ACTA No. N4

FECHA:	Bogotá, 23 de febrero de 2022
HORA:	De 16:00 a 17:30 horas
LUGAR:	Virtual
ASISTENTES VASB:	Julio Cuesta Olave, Evaluador Líder. Isabel Lopera, Especialista geotecnia VASB
ASISTENTES Entidad	Andrea Martinez, Alcaldía de Montería Aquilino Doria, Rep. Legal Consorcio ETS Robinson Especialista geotecnia Consultoría Jose Ramón Sanchez; Interventoría Veolia.
INVITADOS:	Jorge Caro, Especialista estructural VASB Mayra Martinez, Especialista presupuesto VASB Jonh Marroquín, Especialista presupuesto VASB

1. Claridades sobre el componente de geotecnia del floculador
2. ¿Barcaza flotante tiene pilotes micropilotes de 3"?
3. Profundidad de pilotes de h=10m para la plataforma.
4. Cimentación en la estación de rebombeo propuesta.

Figura 26. Representación esquemática del sistema de soporte de los tanques

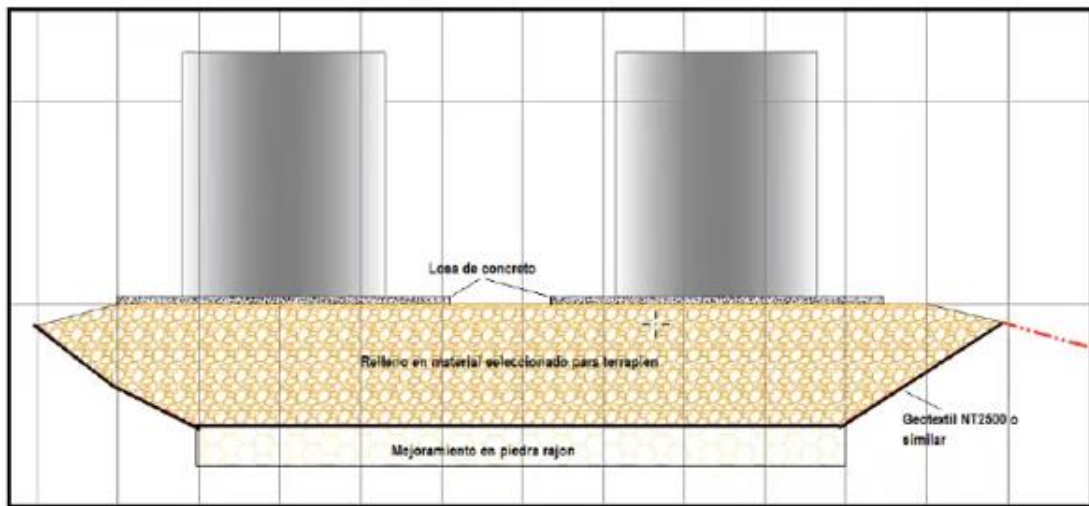
3. El consultor indica que la profundidad se deba a la necesidad de cruzar la superficie de falla del talud y también debido a las cargas esperadas por la pasarela, en todo caso se debe aclarar en las memorias de cálculo y garantizar que el documento sea autocontenido. Etc.
